Dodatek č. 1

ke Smlouvě o dílo č. 2017001229

Mánesova ulice, úsek Novohradská – Čechova – stavební úpravy vodovodu a kanalizace

Název změnového listu: Záměna obsypu potrubí

Zkouška zhutnitelnosti - Proctor standard

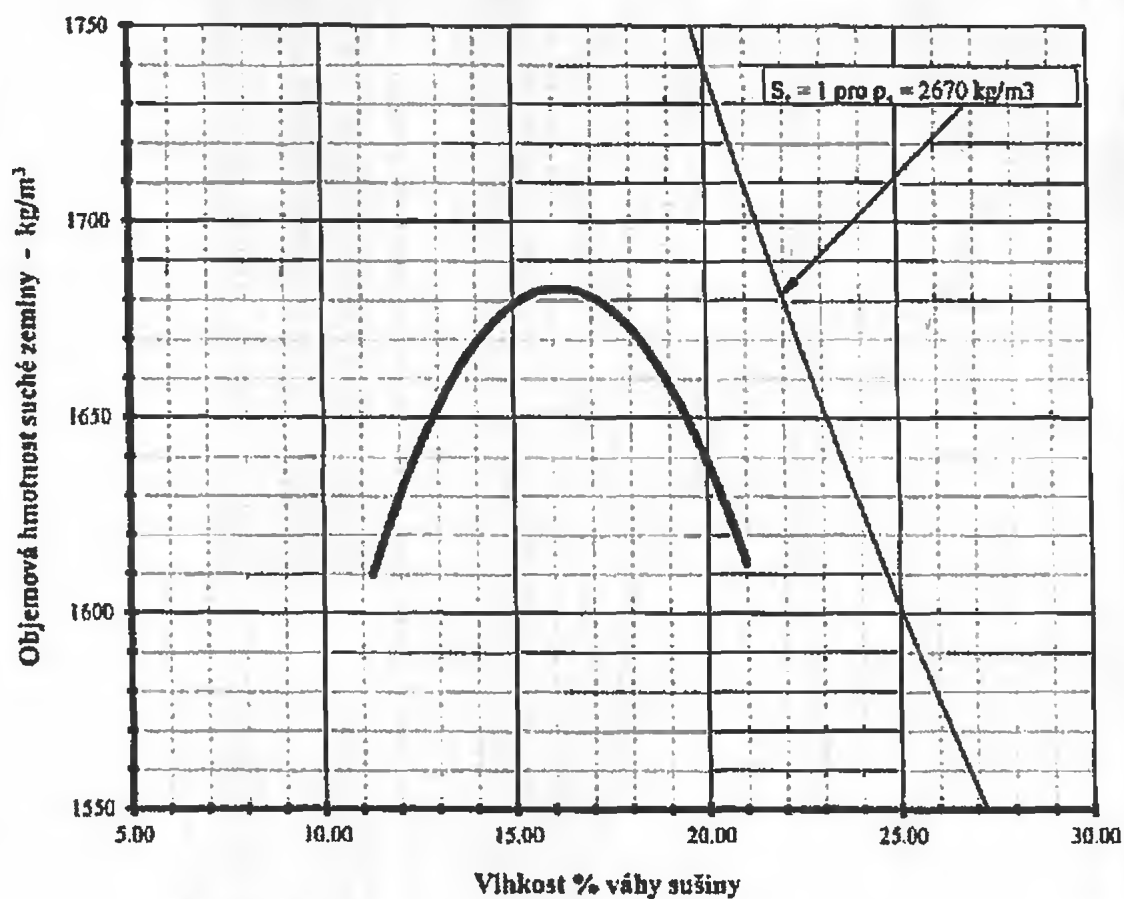
Přirozená vlhkost zemín zkoušeného

vzorku č. 61 137 je o 17 % vyšší než vlhkost optimální.

Zkoušené zeminy jsou při zjištěné přirozené vlhkosti nezhutnitelné.

Technický popis: Vzhledem k tomu, že vytěžený materiál není v žádném případě vhodný ke zpětnému použití a k obsypu potrubí (škvára, která nelze řádně zhutnit), bylo dohodnuto, že obsyp potrubí bude v celé trase vodovodu a kanalizace proveden z kameniva 0/4. S tím souvisí i to, že veškerý materiál, který měl být původně použit k obsypu, musí být odvezen na skládku.

Zkouška zhutnitelnosti - Proctor standard

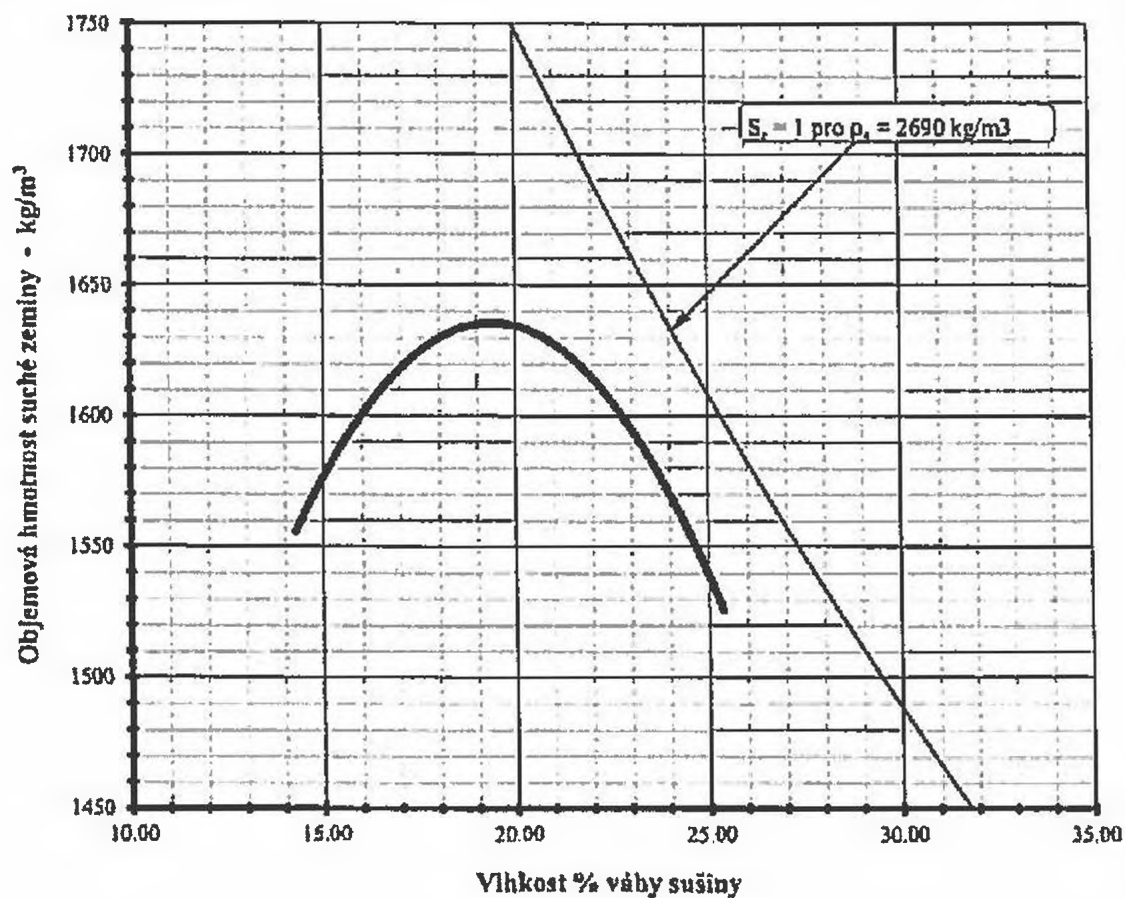
vzorku č. 61 138 je o 24 % vyšší než vlhkost optimální.
